臺北市建築管理工程處 函

臺北市建築管理工程處營建法規研究小組第411次會議紀錄

【提案一】本市○○區○○段278-2地號等4筆土地新建建築物因涉及法定騎樓淨寬度檢討疑義，提請討論。

騎樓柱設計檢討:

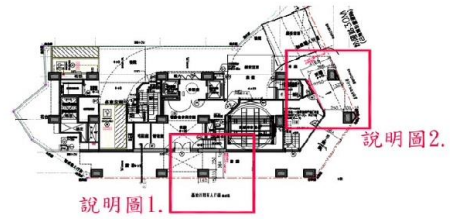
- (二) **騎樓柱斷面設計檢討**：本案基地之寬深比為1:2.5，且容積量體堆疊甚大，設計地上23層，建築物寬度與高度比為1:5.4（超過1:4）。經結構外審及耐震設計標章審查，騎樓柱之極限柱斷面至少應為115cm。另臨○○路之騎樓角柱，應垂直水平設置，若配合○○路偏轉方向呈斜柱，耐震能力將被折減。

經結構外審及耐震設計標章審查後，極限柱斷面至少115cm，且柱應垂直水平設置，若配合狹長地形轉向，柱耐震能力將被折減。

結論：本案既經台北市土木技師公會及台北市建築師公會表示考量本案高層建築物基地之寬深比及建築物高寬比情形特殊，其結構設計部分既經外審機構（台北市土木技師公會）審查通過，爰同意提案單位所擬修正方案，騎樓淨寬仍應自騎樓柱退足250cm，退縮範圍超逾法定騎樓3.64公尺部份並計入容積及建築面積。請設計建築師提送修正後之簽證圖說報核，續由業務科室依行政程序簽報。

說明圖1.

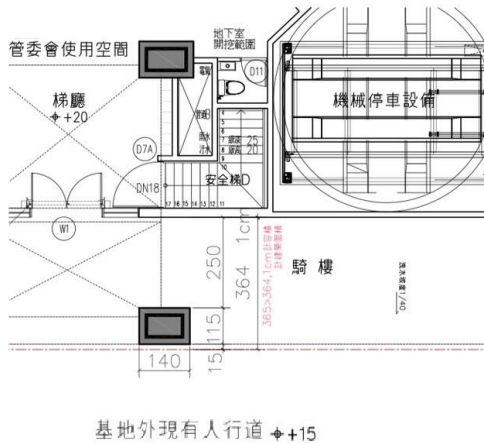
結構分析後騎樓柱設計:140*115cm(SRC柱)

說明圖2.

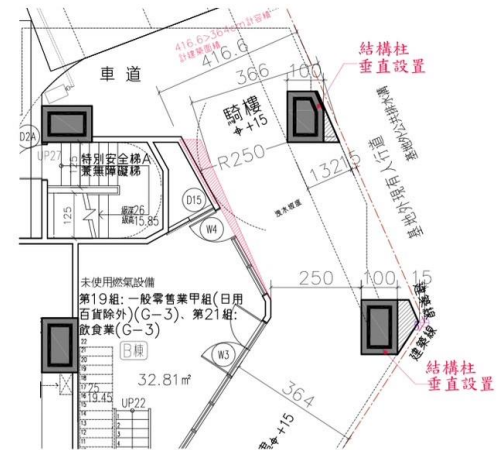
騎樓柱垂直/水平設置

使用執照一層平面圖

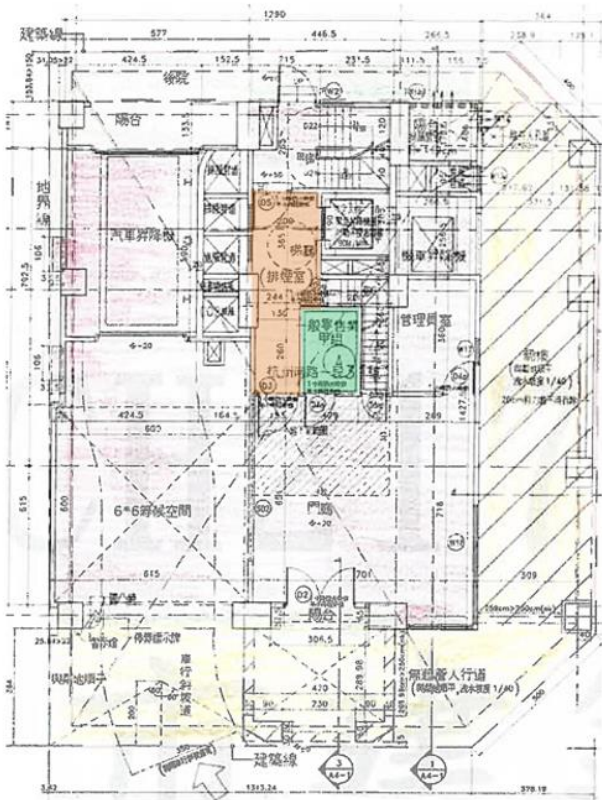
- 一、本案建築物領有97使字第○○○○號使用執照，原一樓緊急用升降機設有排煙室（圖說橙色範圍）及一般零售業（綠色範圍），今擬申請取消排煙室，併案將一般零售業移至騎樓側，經提案建築師檢討簽證不涉及容積樓地板面積之變更。
- 二、按臺北市政府工務局94年12月21日北市工建字第09470934000號函檢送建築執照抽查審核附帶決議(略以)：「一層特別安全梯間或緊急升降機間，如無居室、機械室或其他使用空間通達者，得免設排煙室。」惟嗣後臺北市政府都市發展局於106年9月6日以北市都授建字第10634955700號函轉「臺北市政府建築執照抽查審查附帶決議彙編」，已將上開決議修正為「不納入」，修正理由

案同意提案單位所擬變更使用方案（取消一樓排煙室，門廳空間僅留設1處出入口直接開向戶外，且與一般零售業、6*6等候空間均應以無開口且具1小時以上防火時效之防火牆區劃分隔）。

申請變更一層平面圖

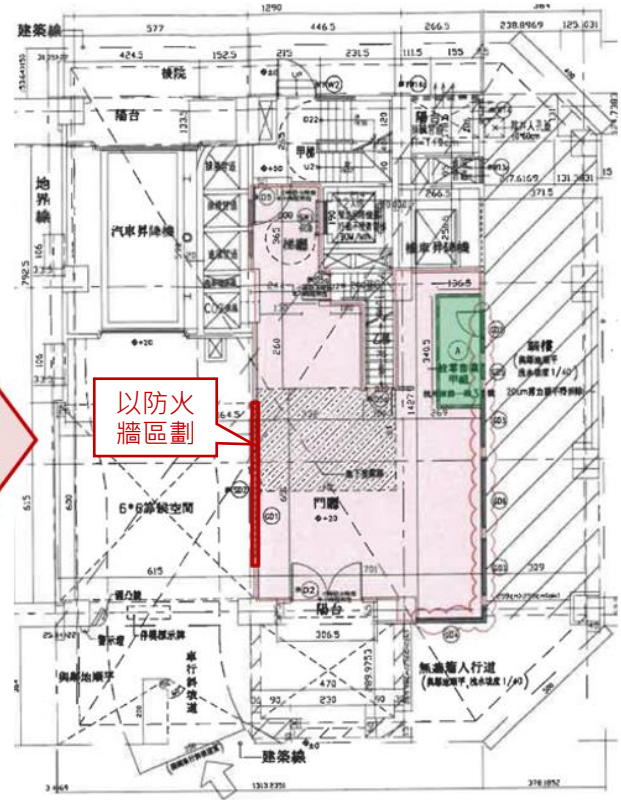
- (一)查內政部函94年7月5日台內營字第09400837586號函，係針對特別安全梯釋明：「除直接通達戶外者，特別安全梯於避難層仍應置排煙室。」，惟該函並未提及「緊急用升降機之排煙室」，本案申請變更使用執照得否援用？又本案使用執照圖說「門廳」左側與「6*6等候空間(具有頂蓋)」之間採自動防火捲門區劃分隔，是否符合「直接通達戶外」之意旨？
- (二)緊急用升降機係供消防人員於救災時緊急搭乘使用，本案申請一樓取消緊急用升降機之排煙室，消防安全設備變更圖說業經臺北市政府消防局112年4月21日北市消預字第1123006756號函審查符合規定在案。
- (三)又內政部109年12月28日營署建管字第1090092108號函說明(略以)：「直通樓梯於避難層開向屋外之出入口，應依左列規定：除其直通樓梯於避難層之出入口直接開向道路或避難用通路者外，應在避難層之適當位置，開設二處以上不同方向之出入口。…」為建築技術規則建築設計施工編第90條所明定，所稱直通樓梯於避難層之出入口直接開向道路或避難用通路，係指樓梯間於避難層開設之出入口未經由其他空間逕鄰接道路或避難用通路。……」是本案「門廳」左側與「6*6等候空間(具有頂蓋)」間之自動防火捲門，擬改以無開口之防火牆區劃分隔，使安全梯僅透過門廳通達戶外，應符合內政部相關函釋之意旨。
